Reykjavík, 25. febrúar 2026
USK25040246

Breiðholt, hluti 6.3 - Breyting á hverfisskipulagi - Austurberg/Hraunberg

Breyting á Deiliskipulagi / HverfisSKIPulagi 6.3.27.

Austurberg/Hraunberg – svar við athugasemdum eftir auglýsingu

Skuggavarp á lóð fyrir og eftir tillögu.

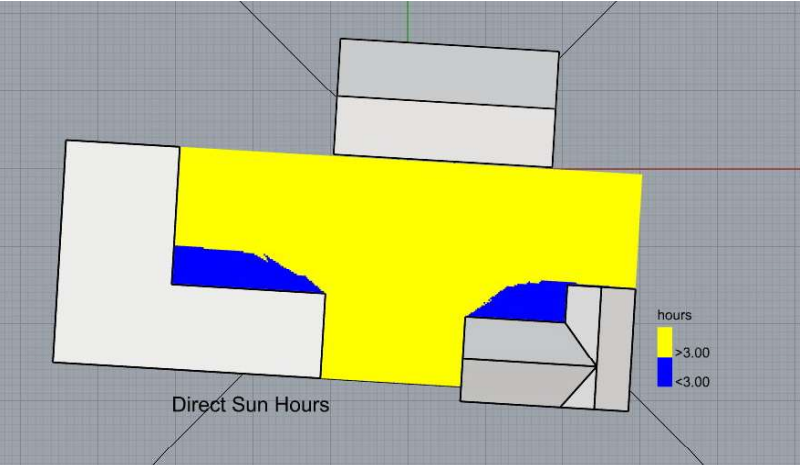
Skuggagreining sýnir að norðurhlið Austurberg 28 fær 0% sólarljós í meira en 2 klst. á sólstöðum.

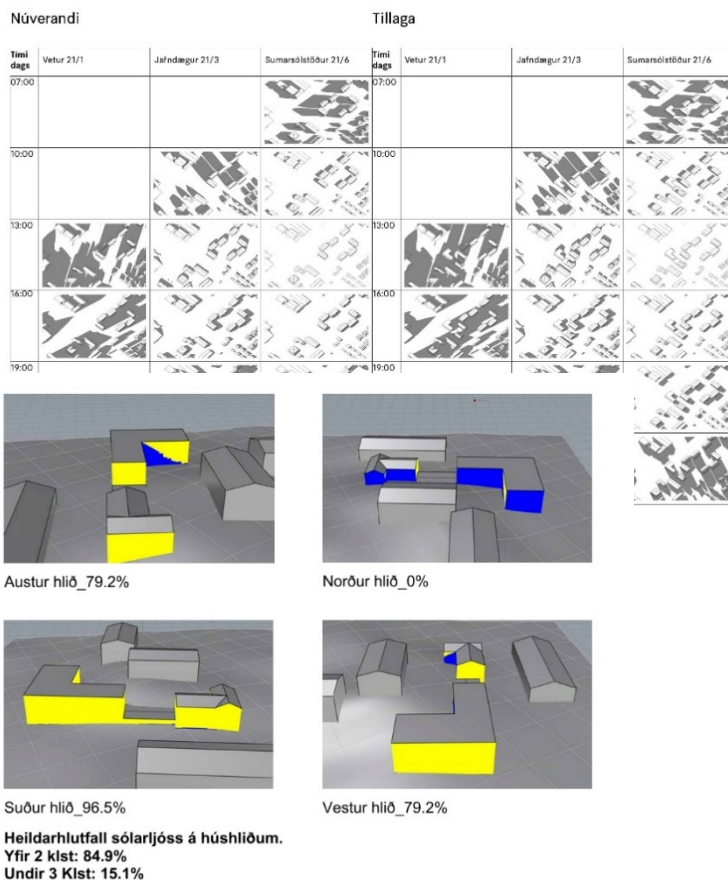
Umsagnaraðilar hafa áhyggjur af gróðri á lóðinni og að þak bílastæðahús sé ekki vistvænt til gróðursetningar. Umsagnaraðilar hafa einnig áhyggjur af trjágróðri sem mun eyðileggjast á framkvæmdartíma.

Þó svo að umtalað svæði sé gróið heyrir það ekki undir grænt svæði í aðalskipulagi og er ekki nýtt sem slíkt. Óbyggt svæði þar sem trjágróður og grasflatir hafa fengið að vaxa verður óhjákvæmilega fyrir raski við framkvæmd. Umtöluð deiliskipulagsbreyting leggur þó áherslu á mótun garðrýmis ofan á bílastæðahúsi og gert er ráð fyrir að garðrými Austurbergs 28 framlengist og mun því nýtast betur sem slíkt.

Mynd 1 _skuggavarp

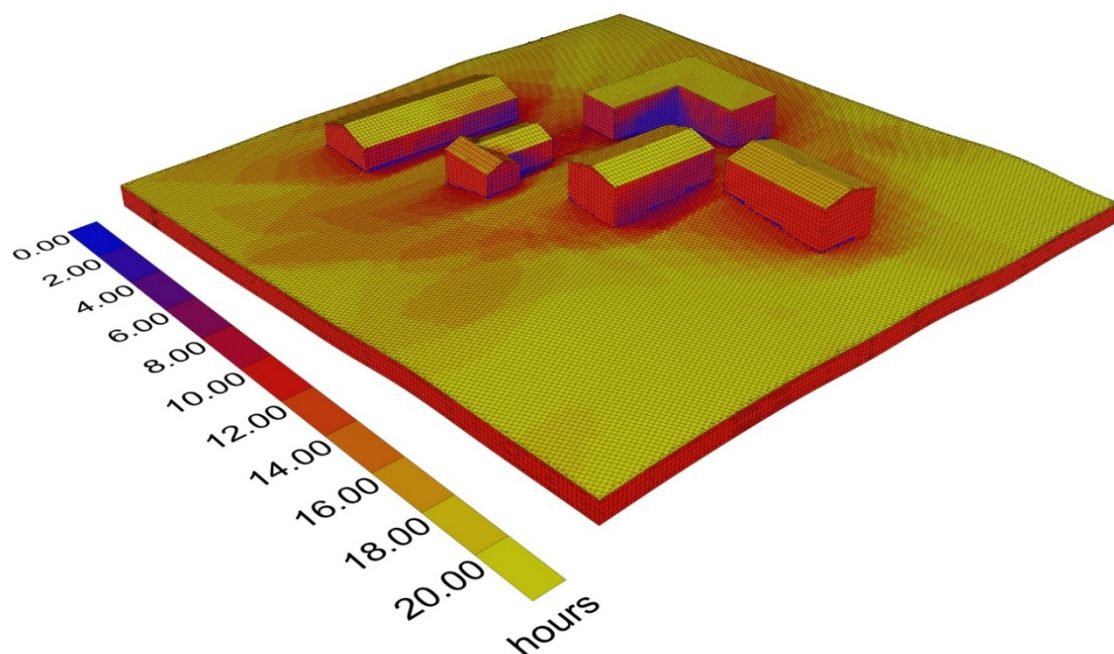
Umsagnaraðilar efast um að gerðar hafa verið faglegar skugga og birtugreiningar á lóð og nærliggjandi byggð. Skuggagreining sýnir að norðurhlíð Austurbergs 28 fær 0% sólarljós í meira en 2 klukkustundir á sólstöðum.

Á mynd 1 _skuggavarp, sjást skuggavarps útreikningar á nærliggjandi byggð fyrir og eftir tillögu. Útreikningarni eru þeir sömu og eru á uppdrætti deiliskipulagsbreytingar sem um ræðir.

Á mynd 2 _sólarljós á húshliðum sem umsagnar aðili vitnar í má sjá að norðurhlið nýbyggingar fær ekki beint sólarljós í yfir tvo tíma á dag. Útreikningar miðast þó við jafndægur 21. mars en ekki sumarsólstöður 21. Júní líkt og umsagnaraðili bendir á.

Á mynd 3 _klukkutímar af sólarljósi_ má sjá að útreikningar sýna að norður hlið byggingar fær á bilinu 3 – 12 klukkustundir af sólarljósi yfir 24 klukkutíma á sumarsólstöðum.
